PROPUESTA DE DICTAMEN TECNICO

INFORME FAVORABLE SOBRE LA SOLICITUD DE AUTORIZACIÓN DE CN ASCÓ I PARA LA PUESTA EN SERVICIO DE LA PARTE DE AISLAMIENTO DE CONTENCIÓN DEL SISTEMA DE VENTEO FILTRADO DE LA CONTENCIÓN (SVCF).

Solicitud de autorización SA-A1/15-03, rev. 0, de CN Ascó I para la puesta en servicio de la parte de aislamiento de contención del sistema de venteo filtrado de la contención (SVCF), de acuerdo a la carta enviada por el CSN referencia CSN/C/DSN/AS0/14/44 "CN Ascó: Licenciamiento de modificaciones de diseño para cumplimiento de la ITC post Fukushima", a implantar en la recarga 24, de noviembre 2015.

Figura 1. Configuración penetración Contención

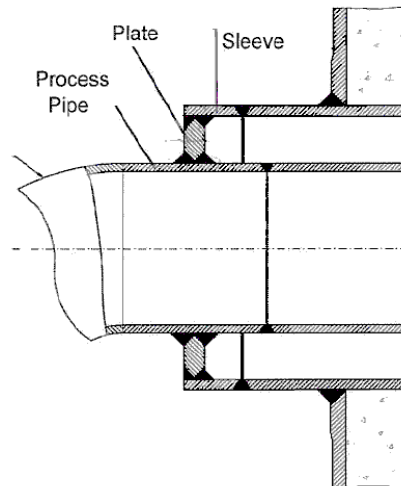
- Se instalará una línea de 10” de diámetro que atraviesa la contención; se usará la penetración mecánica de reserva existente M8-307 (figura 1). Esta línea constituirá la tubería de aspiración del SVFC, que se implantará a lo largo del siguiente ciclo tras la recarga 1R24 y antes del 31/12/2016.

Figura 2. Diseño propuesto por el titular para la penetración del SVFC en CN Ascó I

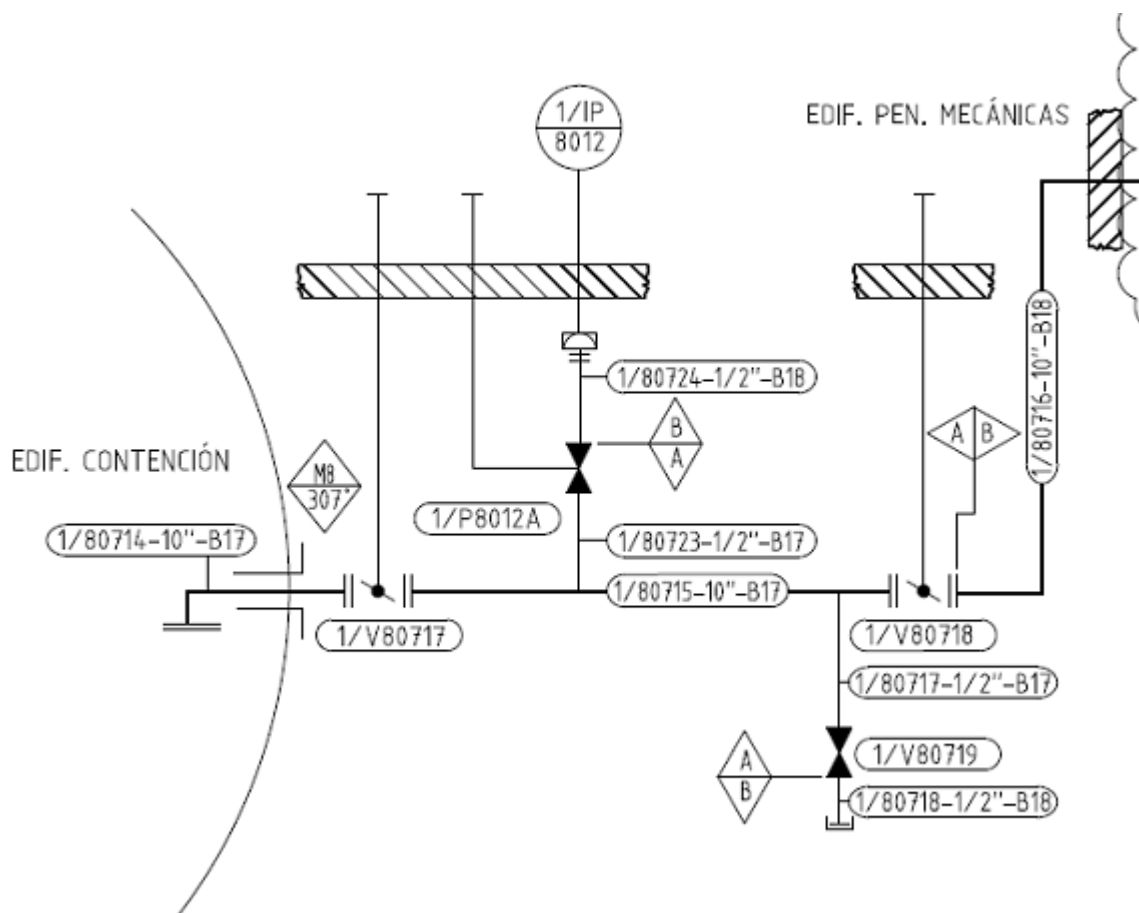
En CN Ascó las dos válvulas de aislamiento de la penetración se van a ubicar fuera de la contención. Esta configuración está justificada por la necesidad de que el SVFC sea fiable en caso de accidente con pérdida total de las funciones soporte de actuación de las válvulas; para ello es preciso garantizar que el sistema se pueda actuar de forma manual, por lo que se considera aceptable que ambas válvulas estén fuera de la contención.

La configuración de esta penetración no se ajusta a ninguna de las cuatro configuraciones del CGD 56.1. Dicha excepción es aceptable si, tal y como se indica en el CGD, se demuestra su validez bajo una base técnica diferente. A este respecto, CN Ascó ha seguido la alternativa de diseño indicada en el NUREG-0800, apartado 6.2.4, para estos casos.

En relación con la capacidad para eliminar fugas a través del eje de las válvulas o los sellos, el titular indica que la primera válvula de aislamiento estará situada con una orientación tal que su eje de accionamiento estará situado aguas abajo del asiento, de modo que la empaquetadura del vástago estará aislada por la propia válvula, sin estar expuesta a la presión de la contención por lo que no se postula fuga al exterior. El titular indica que esta característica constructiva, unida a las pruebas de fugas a las que va a someter a estas válvulas, hace que la probabilidad de fuga sea muy pequeña.

Por lo indicado en este apartado, se considera aceptable la configuración adoptada en la modificación de diseño, la cual no es una excepción al cumplimiento del CGD 56, sino una alternativa válida a las cuatro configuraciones típicas indicadas en dicho CGD.

La primera válvula se ubica a 58 cm de la pared de la contención y la segunda a 125 cm. El titular indica que estas distancias son las mínimas posibles, teniendo en cuenta el espacio disponible y las dimensiones del equipo a instalar. Esta disposición de las válvulas de aislamiento se considera adecuada.
